改善箇所説明図

走行用ミッション

改善前	改善後
	 良品のシフト フォークに交換

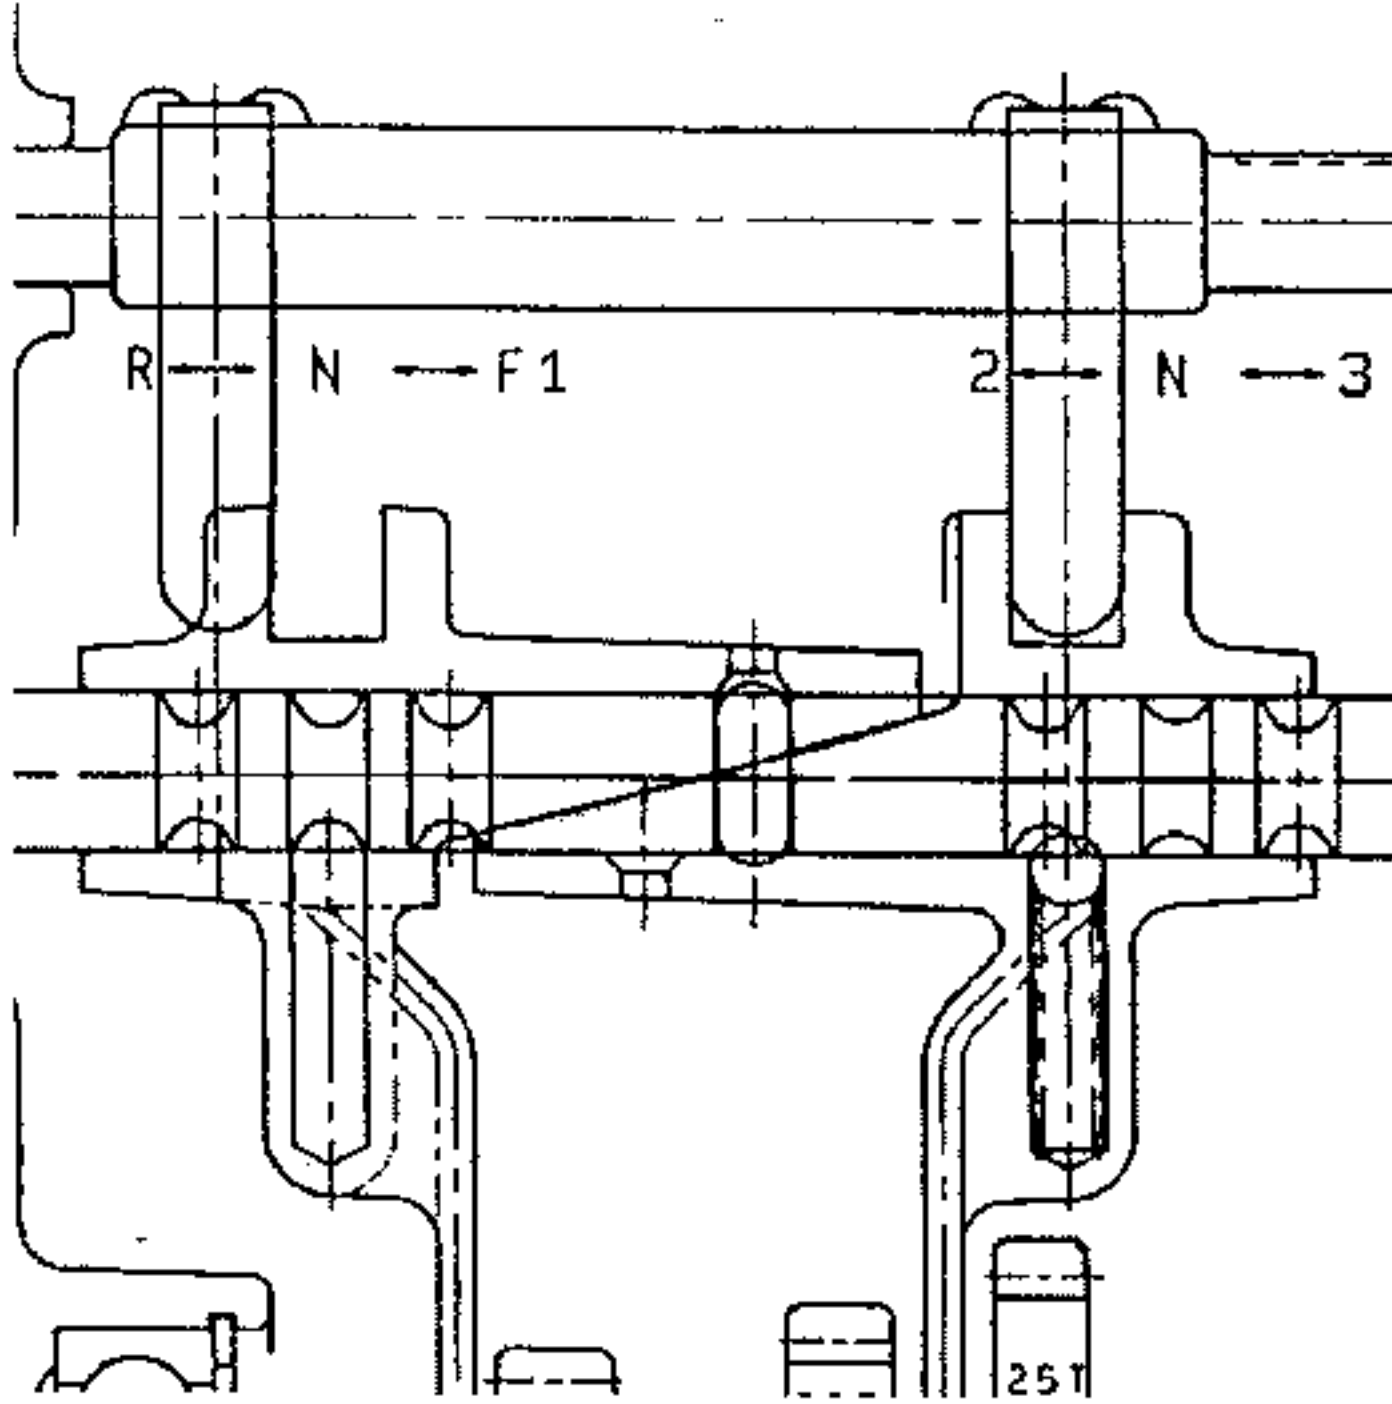
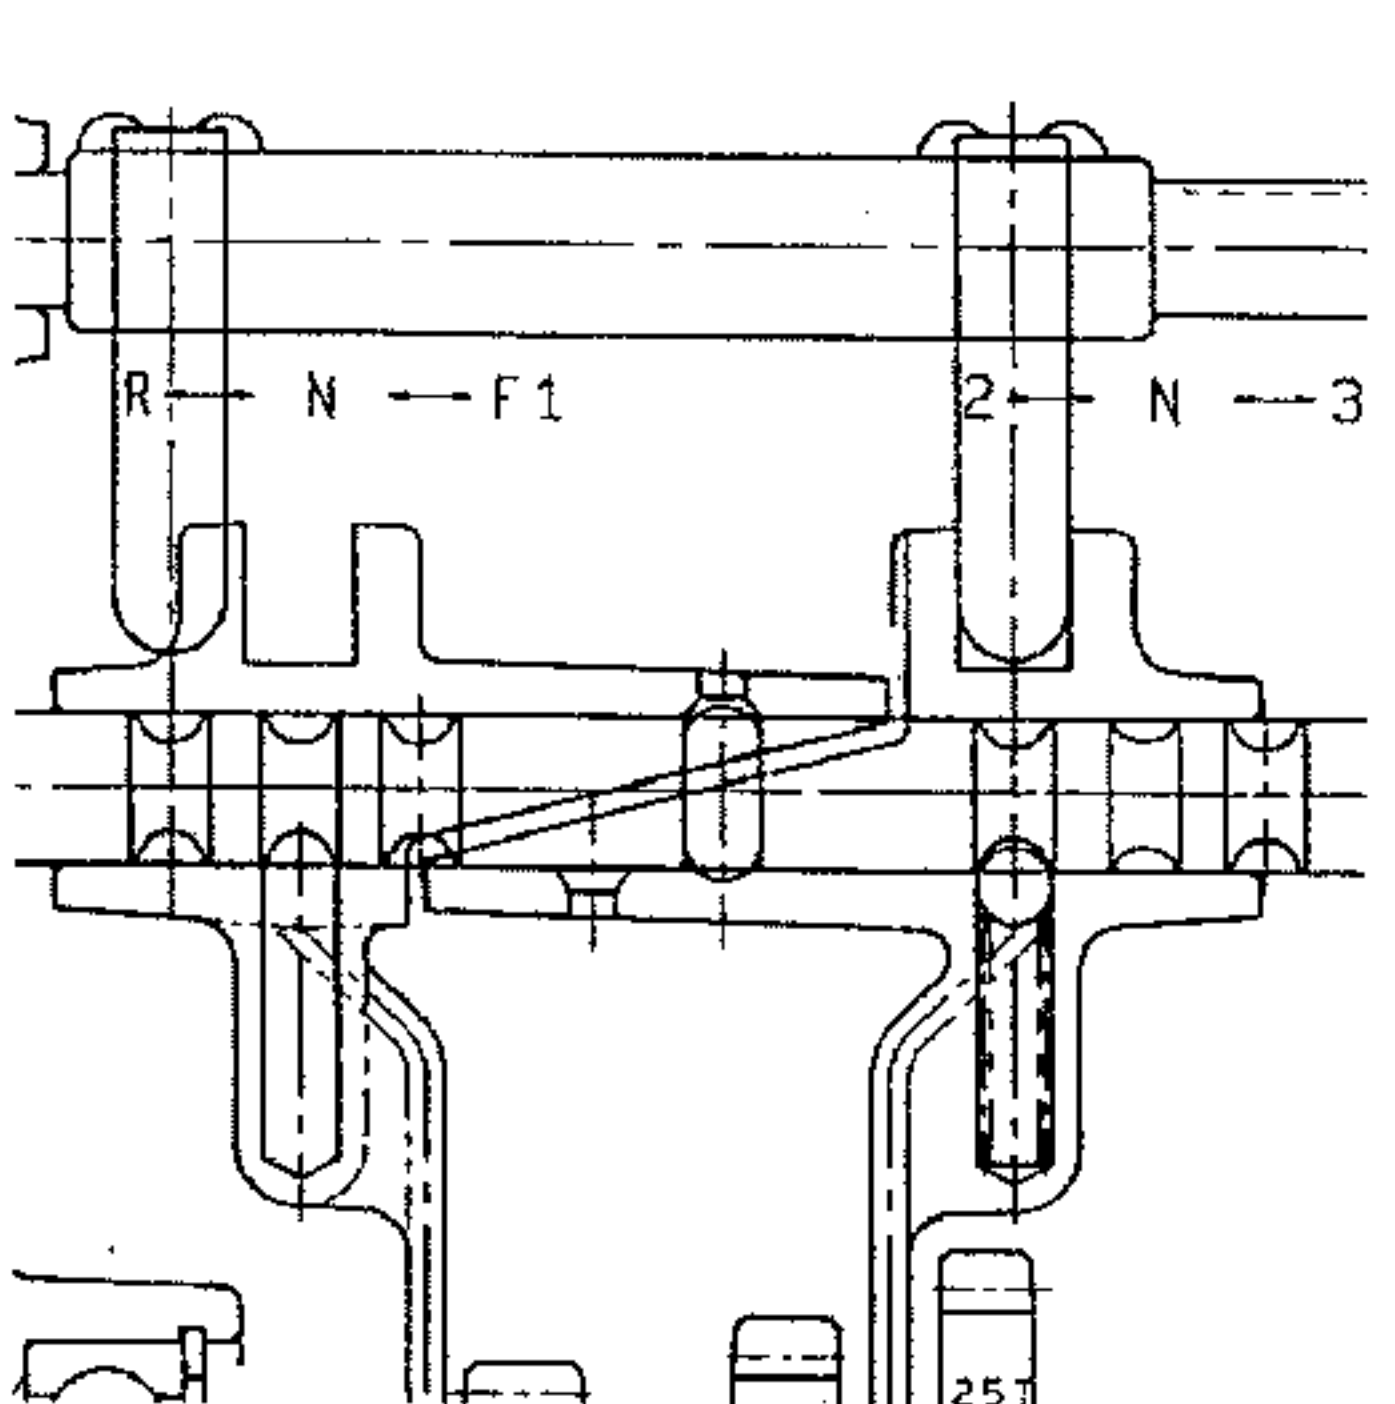
基準不適合発生箇所 シフトフォーク

シフトフォークの加工が不適切なため、シフトレバーが2速の位置に十分に保持されないものがある。そのため、シフトレバーを2速の位置に操作しているにもかかわらず、走行中にシフトレバーが中立の位置となるおそれがある。

全車両、シフトフォークを良品と交換する。

識別：走行ミッションのオイル注入口付近に白色ペイントを塗布する。
